Schema di comunicazione
di varianti non sostanziali
IMPIANTI DI SMALTIMENTO/RECUPERO RIFIUTI

OGGETTO: Comunicazione di variante non sostanziale dell'autorizzazione n. **DA21/47 del 08 Novembre 2012** avente per oggetto **Attività di recupero (R13, R12, R3) di rifiuti non pericolosi**, ai sensi dell'art. 208 del D.Lgs. 152/2006 e s.m.i., dell'art. 45, comma 12 della L.R. 45/07 e s.m.i. e della D.G.R. n. 1192 del 01.12.2008.

Comunicazione di modifica non sostanziale dell'autorizzazione DA21/47 del
08/11/2012 - Relazione tecnica

LEA SRL

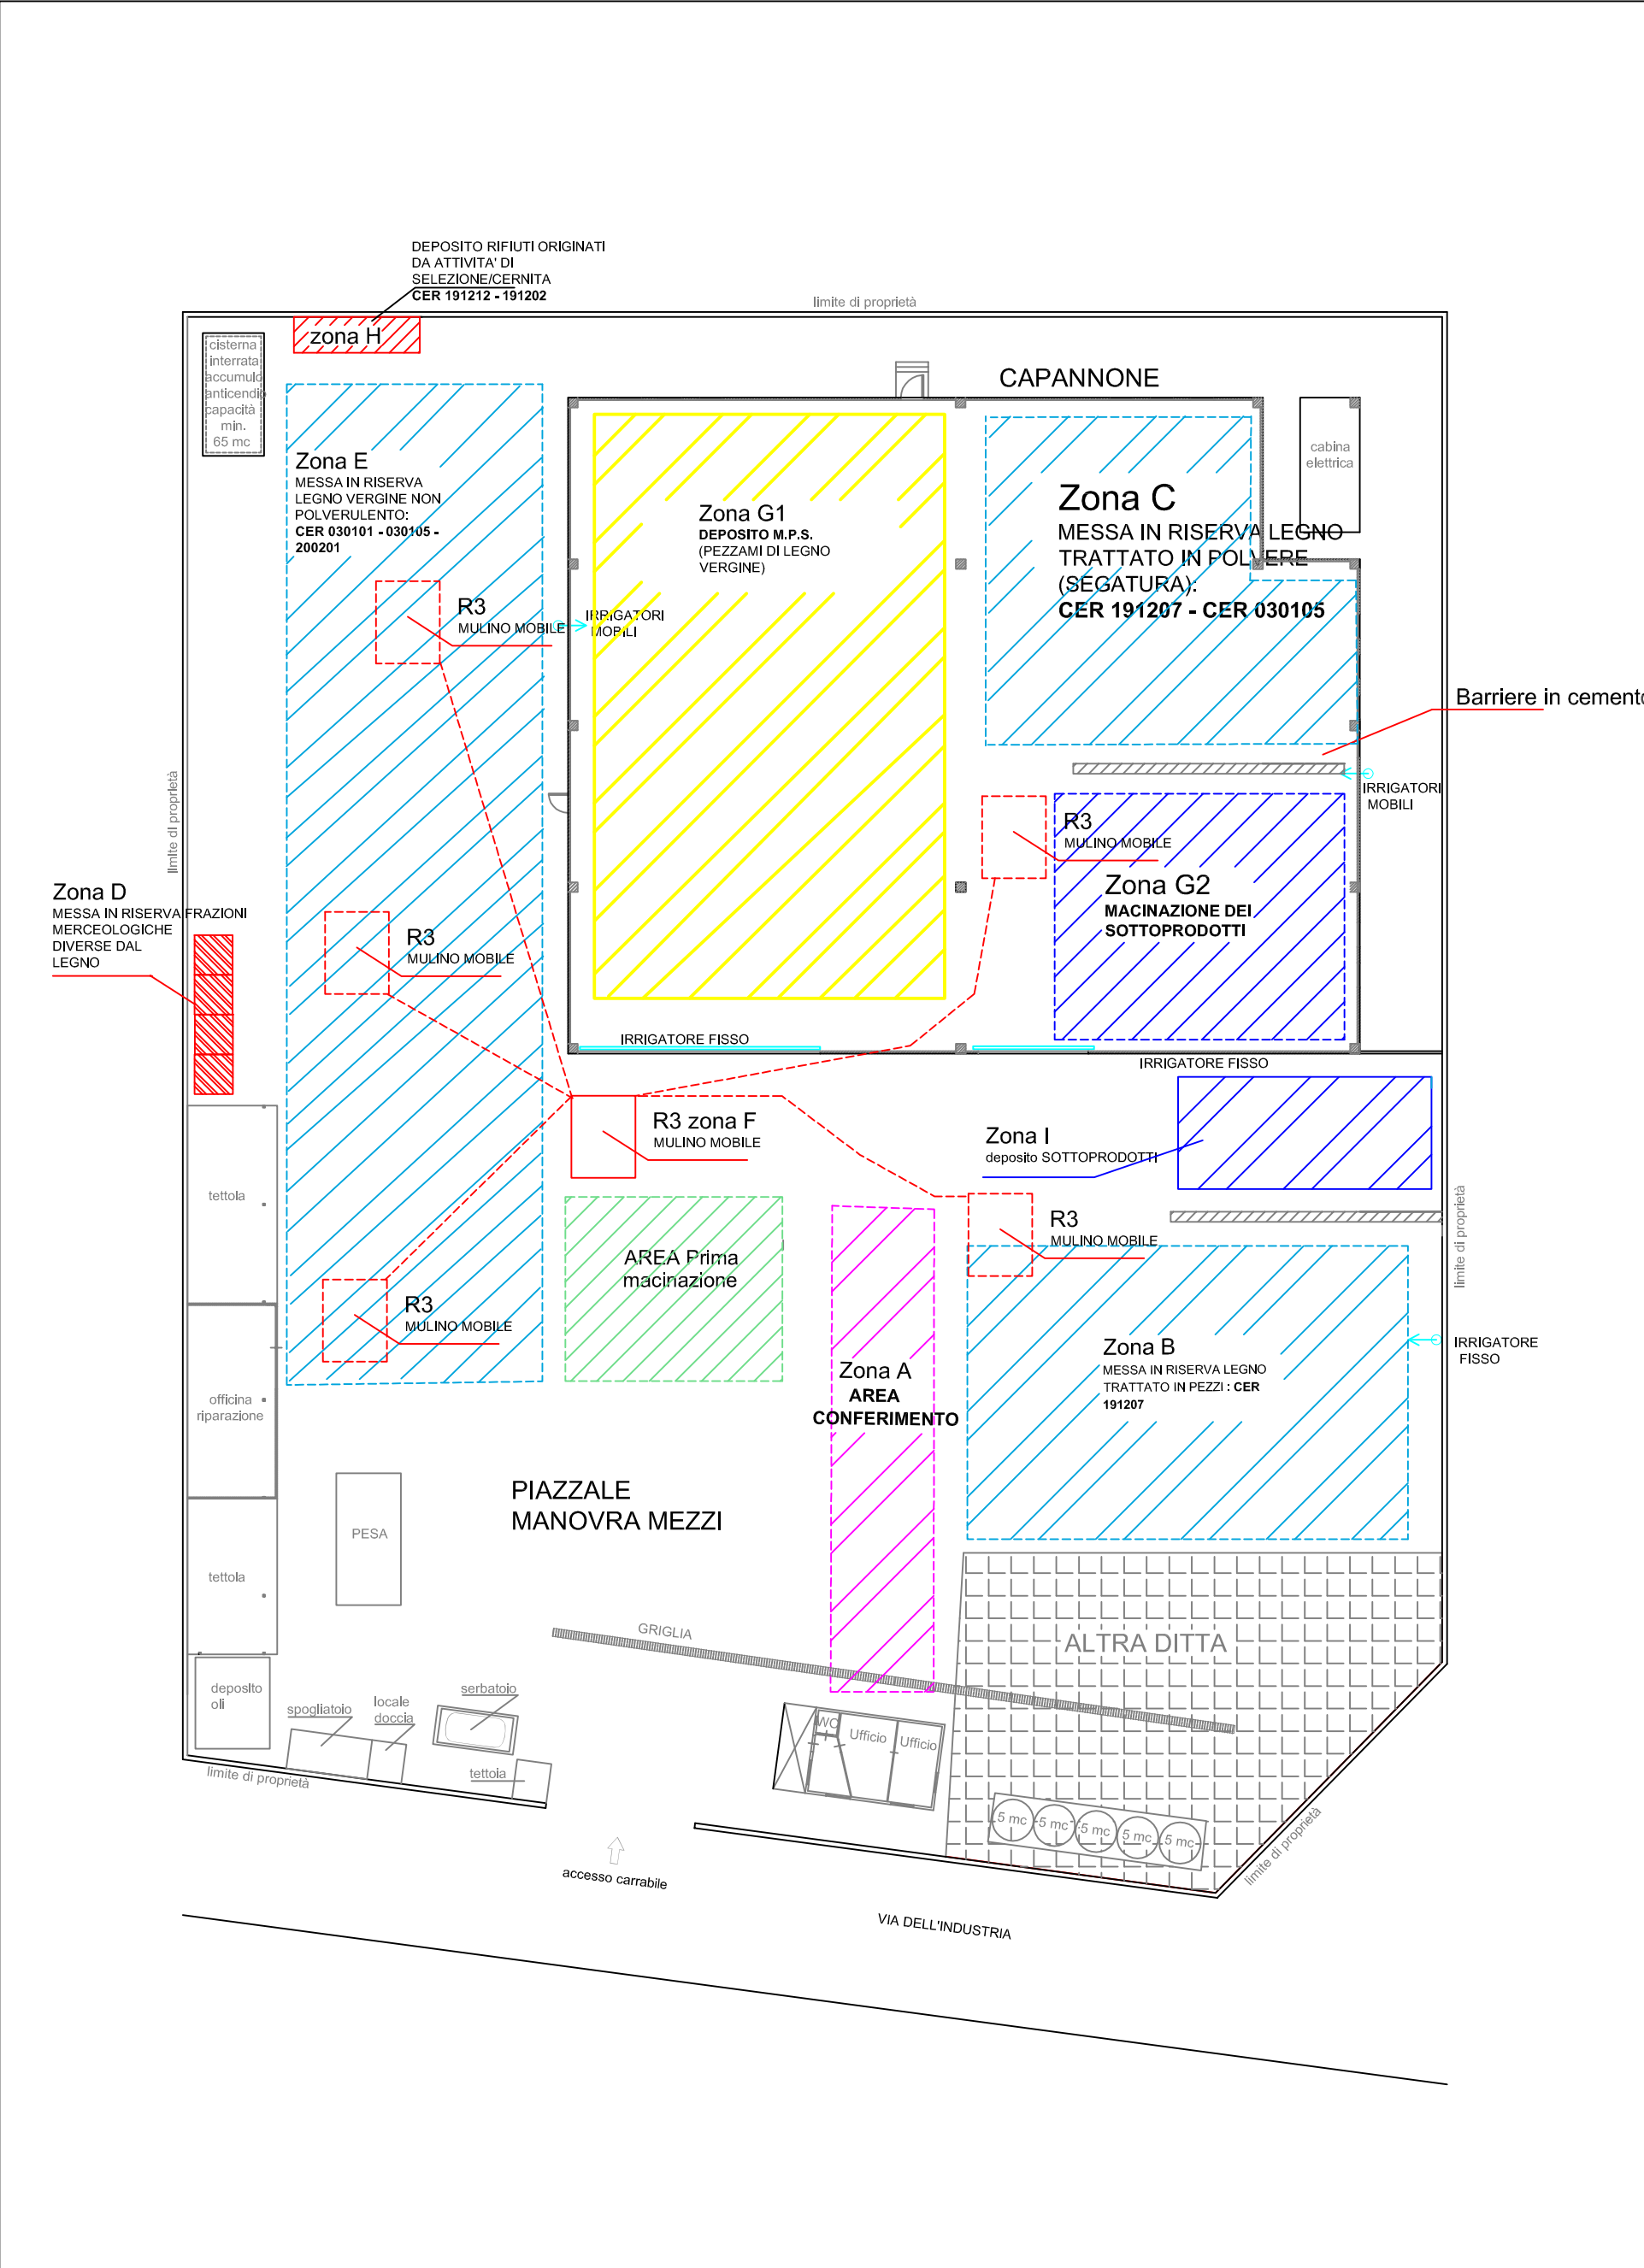
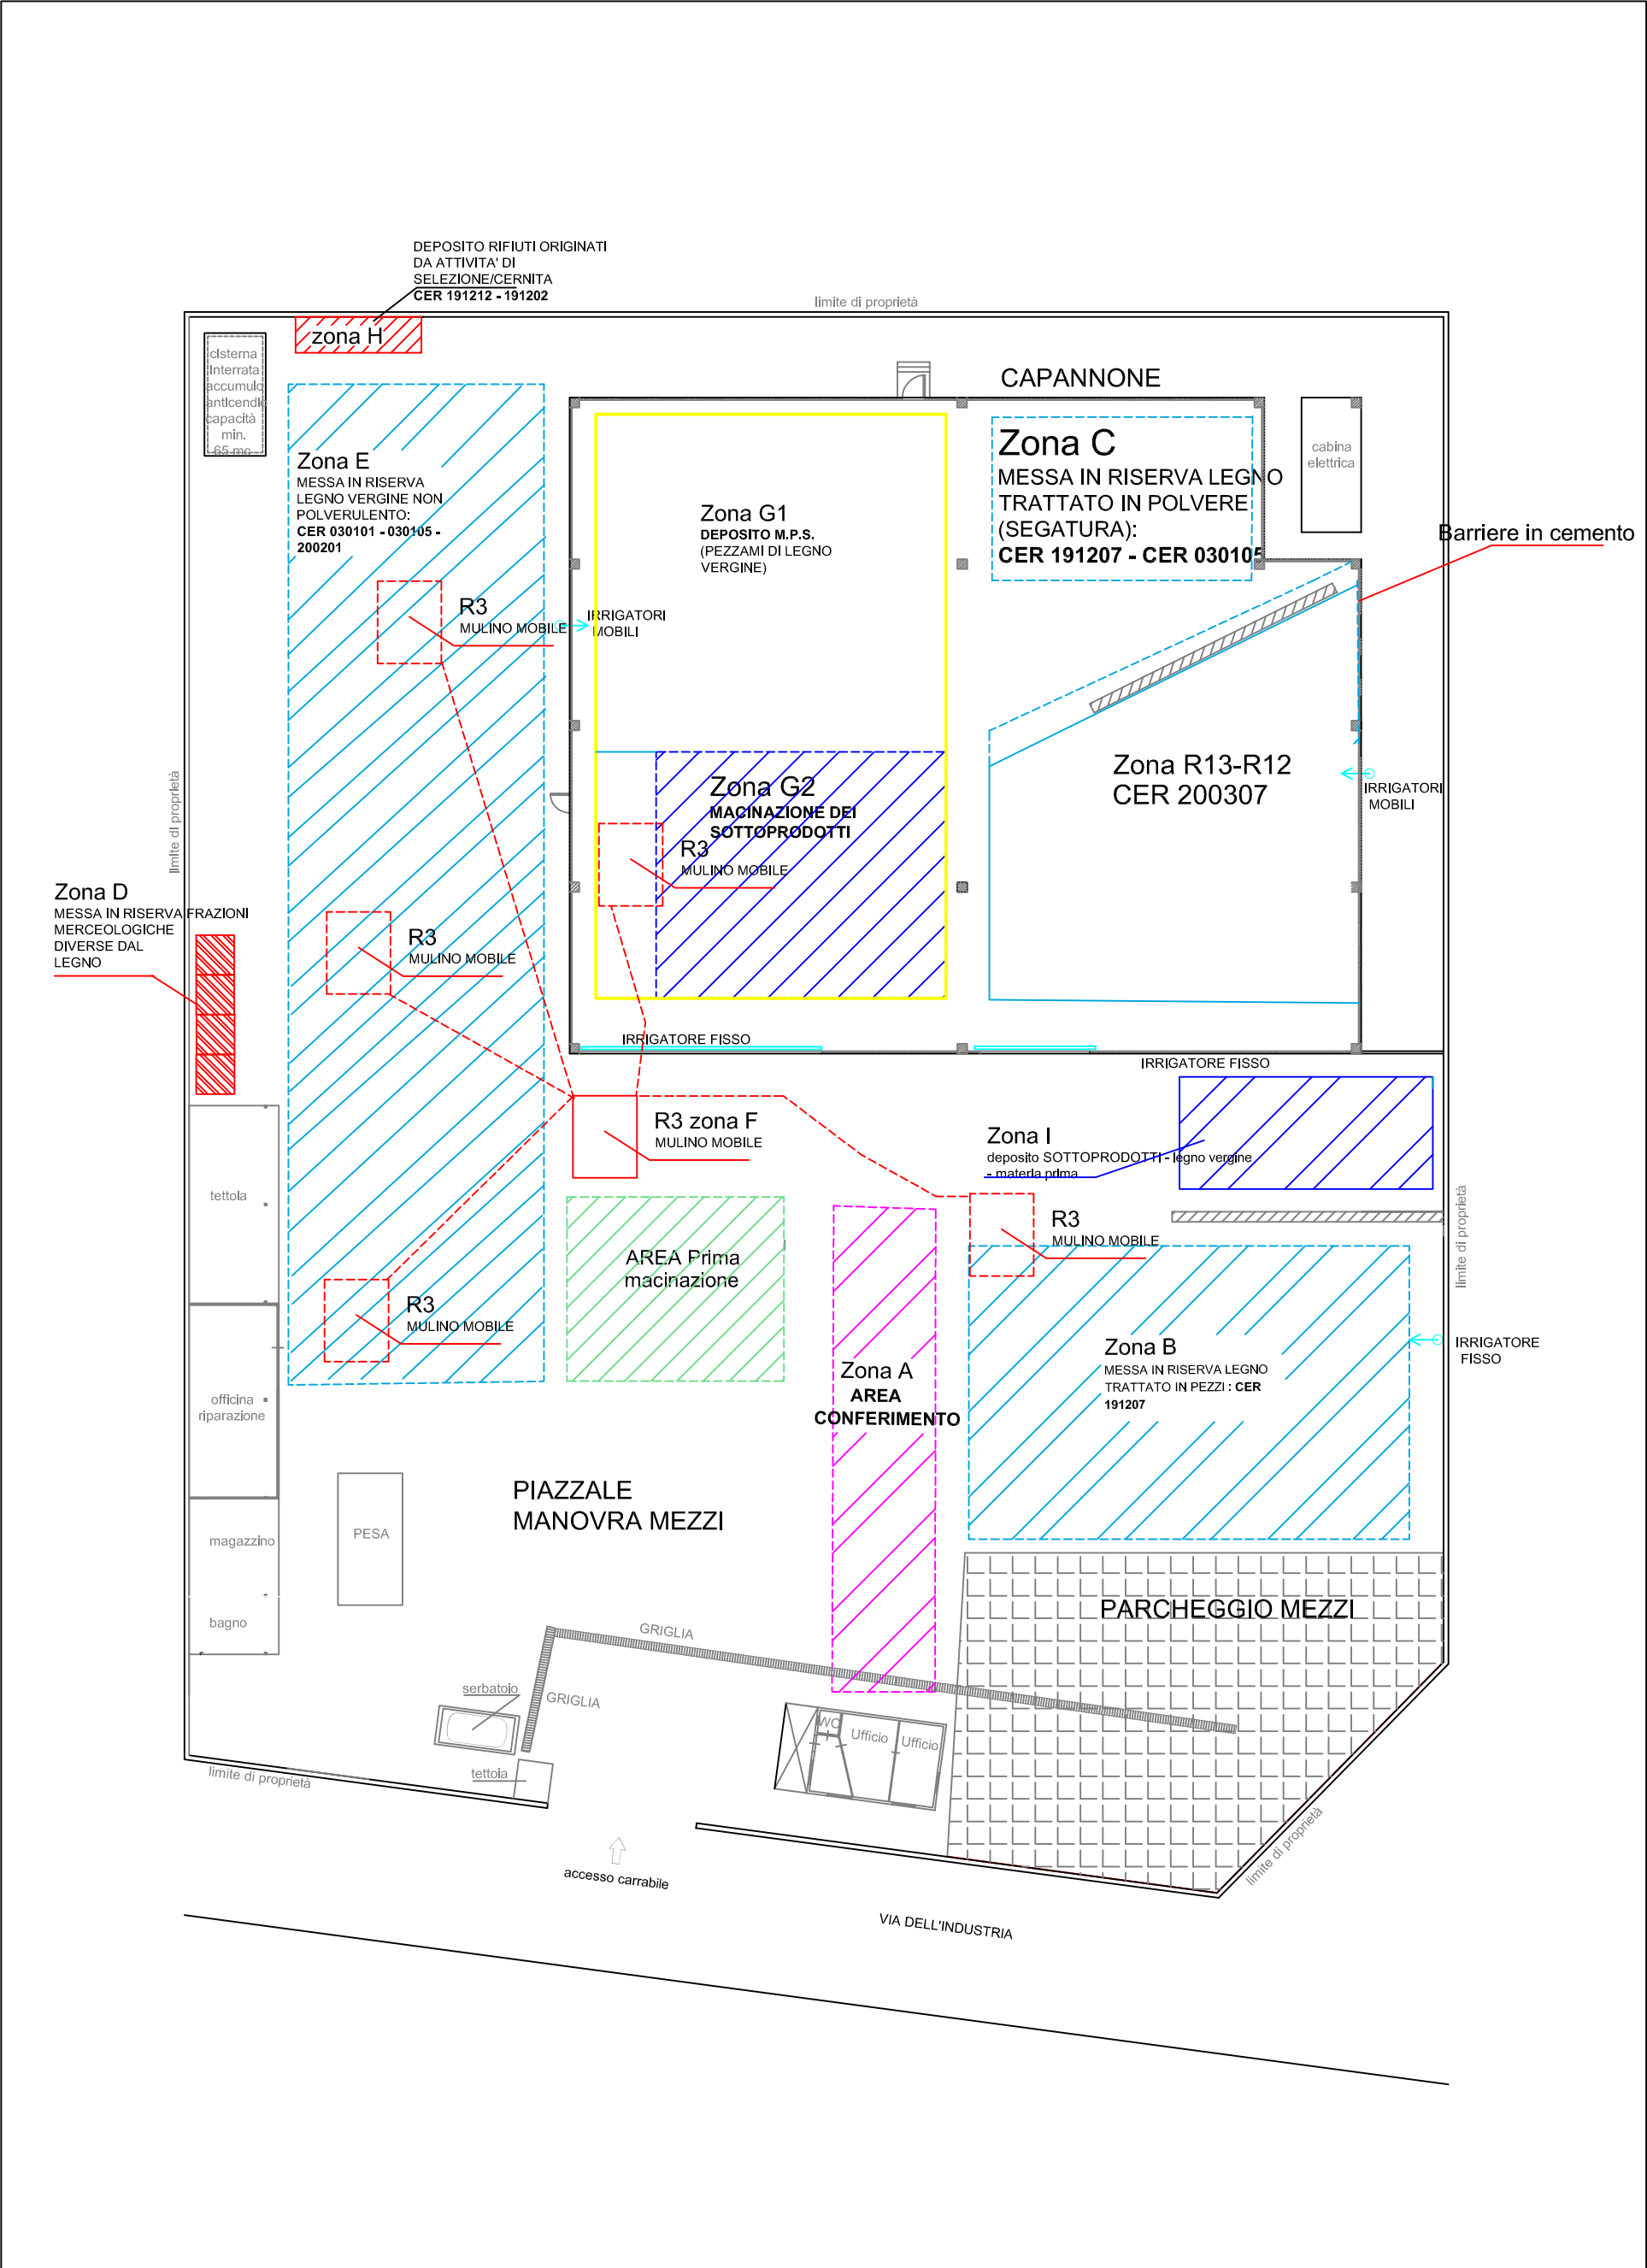
A seguito della gestione del NUOVO CODICE CER 200307 la ditta ha in progetto lo SPOSTAMENTO E LA RIORGANIZZAZIONE di alcune aree di lavorazione, così come di seguito evidenziato:

ZONA C – area coperta per la messa in riserva (R12- R13) del legno polverulento trattato (da 400 mq a 170 mq) – ZONA SOGGETTA A MODIFICA POICHE' RIDOTTA LA SUPERFICIE;

ZONA G1 – area deposito materia prima costituita da legno vergine (da 780 mq a 450 mq) – ZONA SOGGETTA A MODIFICA POICHE' RIDOTTA LA SUPERFICIE.

ZONA G2 – area coperta per il deposito della materia prima del legno polverulento non trattato (270 mq) – ZONA SOGGETTA A MODIFICA POICHE' SPOSTATA NEL LATO OVEST DEL CAPANNONE;

ZONA R13-R12 NUOVO CODICE RIFIUTO CER 200307 – messa in riserva (R13-R12) di rifiuti con codice CER 200307 (460 mq) – NUOVA AREA;

Si veda le planimetrie allegate: lay out stato autorizzato e lay out stato di progetto.
